REEMPLACEMENT DU TELESIEGE DE LA ROSTA

Commune et station : Les Gets

ÉLEMENTS DE REPONSES A L'AVIS DE L'AUTORITE ENVIRONNEMENTALE

Avril 2025

Zone de replantation de landes sous la future gare d'arrivée

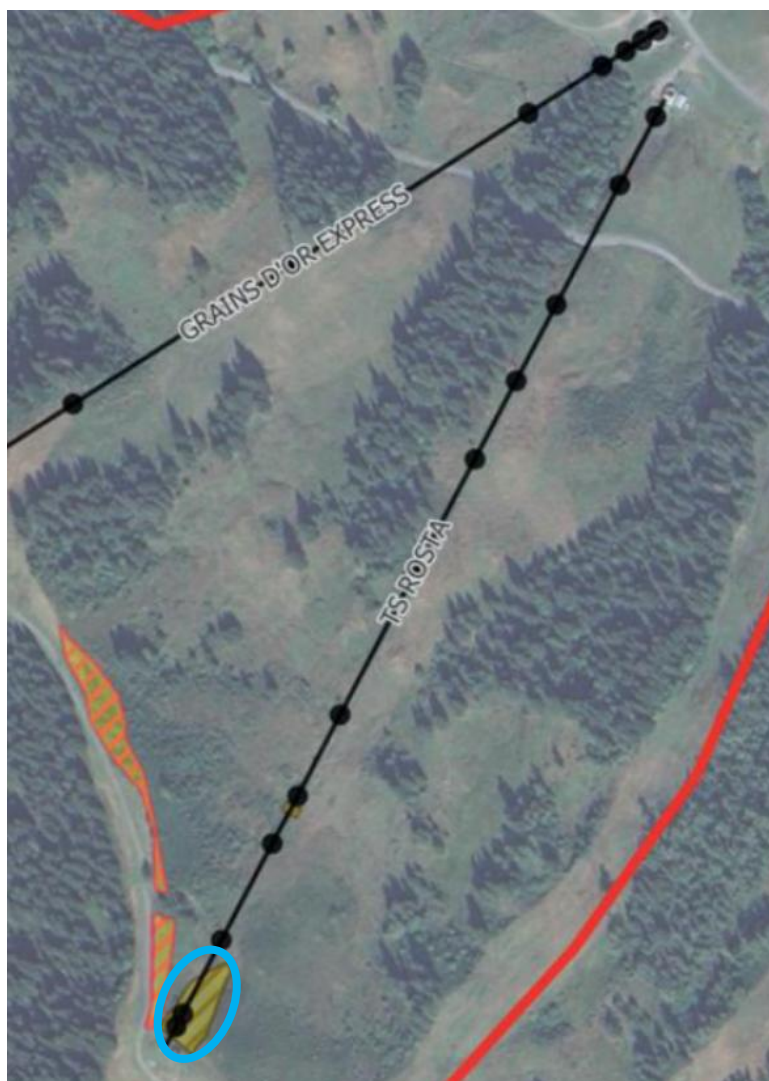
Cette expertise est partiellement reprise dans l'étude d'impact, avec une retranscription présentant des incohérences. La présence du Crossope aquatique (musaraigne aquatique), espèce protégée dépendante des zones humides n'est pas mentionnée dans l'état initial de l'étude d'impact, alors qu'elle est bien relevée comme un enjeu fort dans l'expertise (y compris dans la représentation cartographique des enjeux). En outre les incidences de l'opération sur certaines espèces végétales ne sont pas reprises dans le dossier (par exemple incidences fortes concernant la destruction de l'Epitactis des marais). Certaines incidences brutes notamment concernant les amphibiens et les reptiles paraissent être minimisées. Le manque de cohérence dans la retranscription de l'expertise laisse également penser que les enjeux et les incidences sont minimisés. La pertinence des mesures est de fait difficile à appréhender. En l'état, il n'est pas démontré qu'une demande de dérogation à la protection des espèces ne sera pas nécessaire comme en atteste la mesure compensatoire à la destruction de surfaces de landes et de peissières proposée.

L'Autorité environnementale recommande de prendre en compte au sein de l'étude d'impact tous les enjeux biodiversité relevés dans l'expertise Habitats/Faune/Flore, de re-évaluer à la hausse les niveaux d'enjeux, d'analyser les incidences de l'opération sur ces espèces et d'en déduire les mesures visant à les éviter, les réduire et en dernier lieu les compenser.

La mesure compensatoire à la destruction de surfaces de landes et de peissières proposée vise à compenser les pertes de ces habitats (1 500 m² de landes et 850 m² de peissières) dans le cadre du projet. Pour minimiser les impacts vis-à-vis de la destruction des landes, il est proposé de compenser durant la phase de chantier ces habitats en lieu et place de ceux détruits. Les landes, qui sont toutes situées sous la gare d'arrivée de l'appareil (rond bleu sur

le plan ci-dessous), seront replantées dès la fin des terrassements de la gare sur une surface équivalente à celles détruites.
